## PARCO SOLARE "TORTONA" di potenza 10,126 MWp

### Relazione preliminare impatto acustico

Elaborato n. **REL14**

**La presente relazione è stata, inoltre, integrata con gli approfondimenti e i chiarimenti richiesti nell'Allegato C) Report Acustico a corredo del Verbale dell'Organo Tecnico della Prima Conferenza dei Servizi condotta dalla Provincia di Alessandria – Direzione Ambiente – Servizio Energia.**

Figura 11.11 - Planimetria individuazione punti di misura

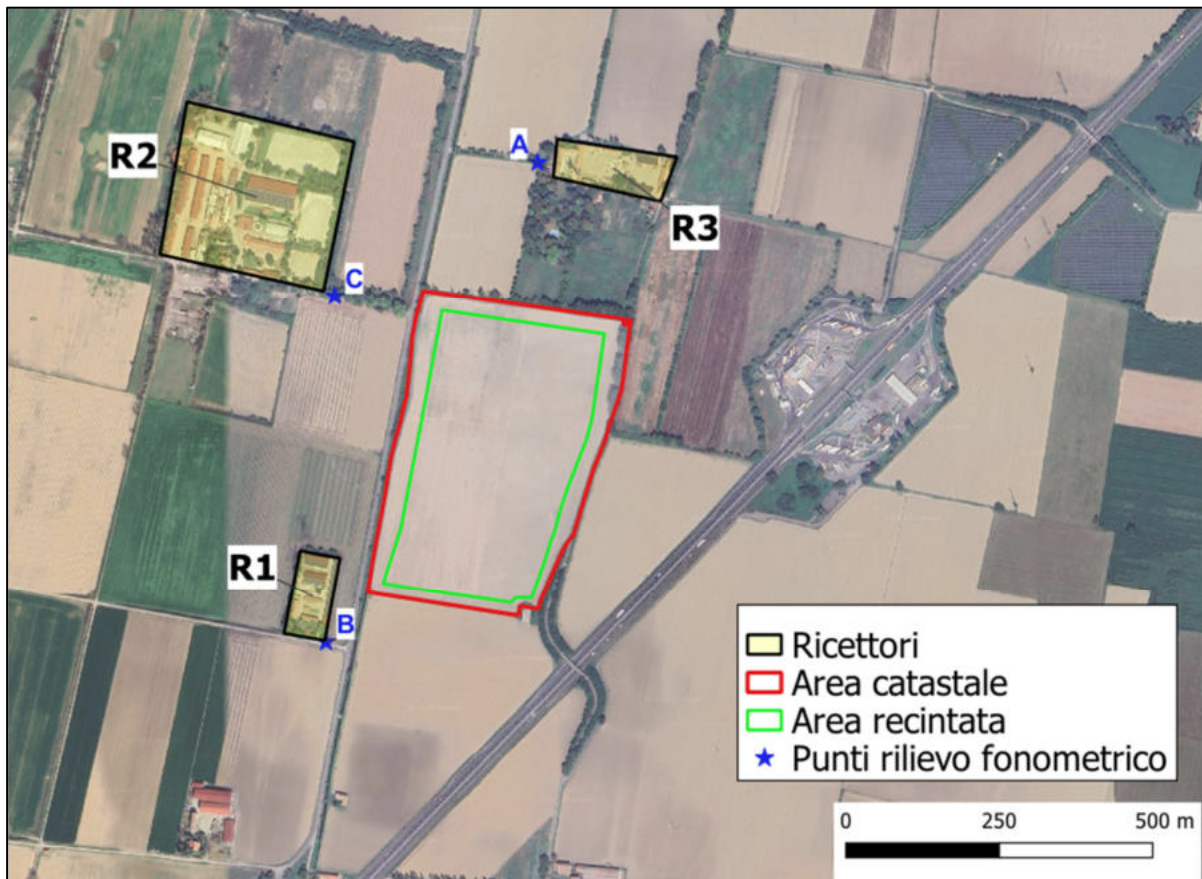
di immissione presso i ricettori o nell'ambiente esterno e dei livelli differenziali di immissione presso gli effettivi ricettori.	
9	Non risultano essere state eseguite misure acustiche a corredo dello studio presentato. A valle della eventuale, futura esecuzione di misure acustiche dei livelli acustici ante-operam, si chiede di presentare copia dei certificati della taratura della catena strumentale impiegata, fonometro, filtri acustici e calibratore.	Come già detto al punto 3 è stata condotta una campagna di rilievi fonometrici. I dettagli sulla strumentazione utilizzata e i relativi certificati di taratura sono disponibili in allegato.

Dall'analisi dei rilievi fonometrici condotti presso l'area e nel suo intorno si evidenzia, in generale, il rispetto dei limiti normativi previsti.

Figura 12.16: Planimetria con le aree di attività agronomica rappresentative

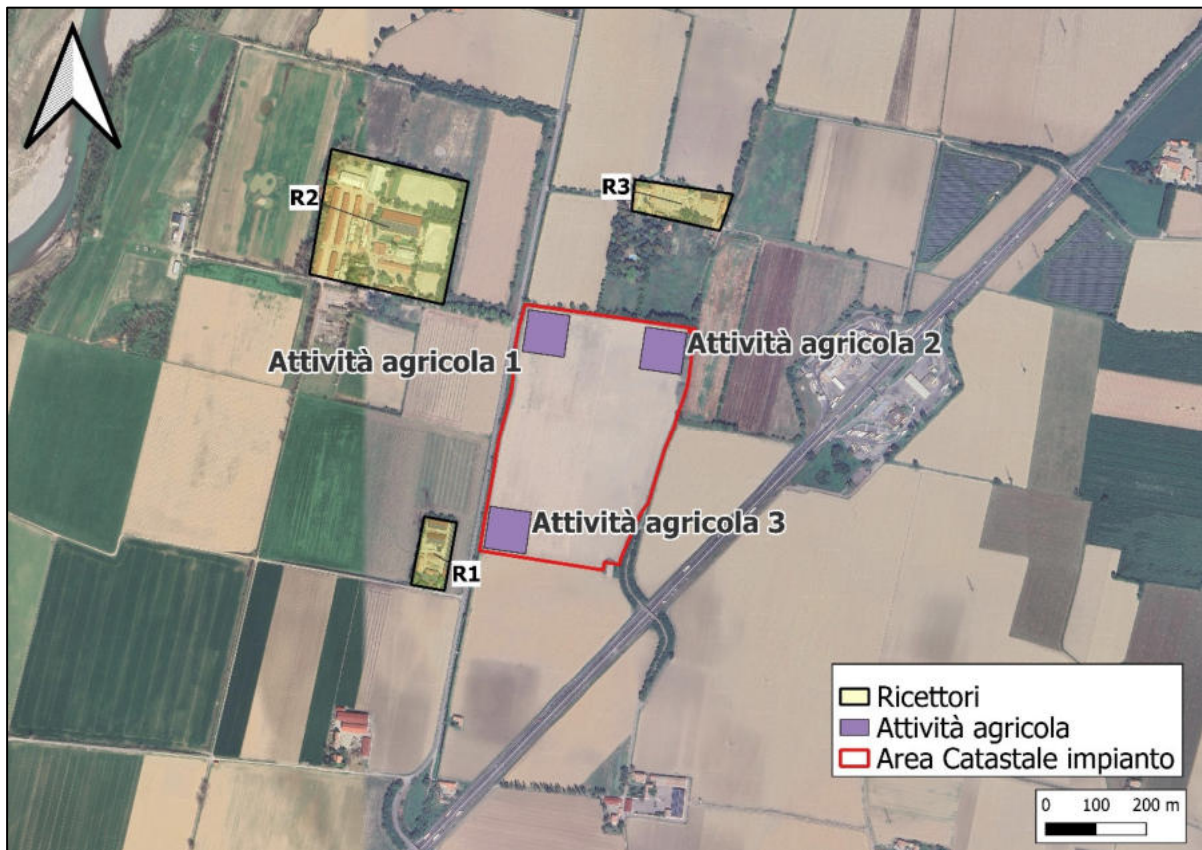
Richiesta	Riscontro/Ottemperanza
1	Non sono esplicitate le sorgenti relative alla conduzione agricola del fondo.	Poiché attualmente l'area è già oggetto di conduzione agricola, la valutazione non aveva preso in considerazione questo tipo di attività, tenuto conto che già ad oggi il clima acustico è caratterizzato da questo tipo di sorgenti. In ogni caso è stato integrato lo studio esplicitando le sorgenti relative alla conduzione agricola del fondo.
2	Non risulta presentata una descrizione dei manufatti previsti in progetto	Gli unici "manufatti" possono essere le cabine elettriche di trasformazione la cui descrizione è riportata al capitolo 6.4
3	Non risulta monitorato il livello di rumore residuo presente presso i ricettori. Si richiede di eseguire un'adeguata campagna di rilievi acustici al fine di caratterizzare il clima acustico ante-operam esistente presso i ricettori individuati. Si raccomanda la presentazione dei risultati in conformità ai contenuti del DM 16-03-1998.	È stata condotta una campagna di rilievi fonometrici volti a caratterizzare il clima acustico ante-operam.

Figura 13.19: Planimetria dei punti di controllo dislocati lungo il perimetro dell'area catastale.

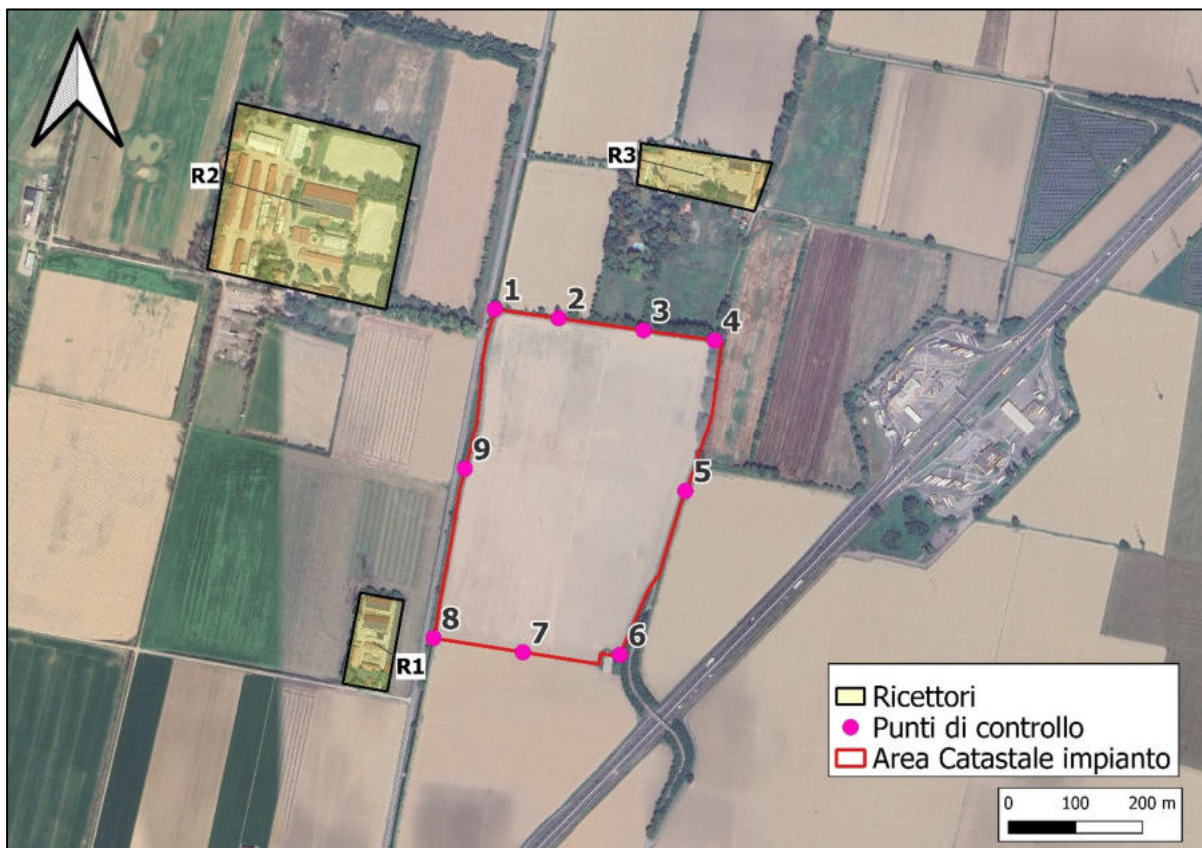
4	Il modello previsionale proposto riporta la verifica dei soli limiti di emissione eseguita presso i ricettori. Si chiede di rimodulare il modello previsionale, esplicitando la verifica del rispetto dei limiti di emissione delle sorgenti lungo tutti i confini perimetrali dell'impianto, e di immissione presso i ricettori o nell'ambiente esterno e dei livelli differenziali di immissione presso gli effettivi ricettori abitativi.	In riferimento alla richiesta si evidenzia come dal punto di vista normativo, permangono significative ambiguità interpretative dovute a evidenti disallineamenti tra le fonti legislative in materia acustica, in particolare riguardo alla definizione del punto di verifica del limite di emissione per le sorgenti sonore fisse.  In primo luogo, la Legge Quadro sull'inquinamento acustico n. 447/1995 definisce i valori limite di emissione come: <i>"il valore massimo di rumore che può essere emesso da una sorgente sonora, misurato in prossimità della sorgente stessa"</i> .  Tuttavia, il successivo DPCM 14 novembre 1997, all'art. 2, comma 3, stabilisce che: <i>"i rilevamenti e le verifiche dei livelli di rumore sono effettuati in corrispondenza degli spazi utilizzati da persone e comunità"</i> .  Per le valutazioni previsionali di questo tipo, si ritiene di perseguire la finalità della norma che è la tutela delle persone e della collettività, non del confine fisico della proprietà. A tal proposito la valutazione preliminare era

Come da specifica richiesta pervenuta, per il caso in questione sono stati verificati sia in corrispondenza dei ricettori sia lungo i confini di proprietà, dove sono stati individuati n.9 punti di controllo, tenendo conto della classe acustica in cui ricade la sorgente intesa come l'insieme di tutte le sorgenti di rumore costituenti l'impianto in progetto.
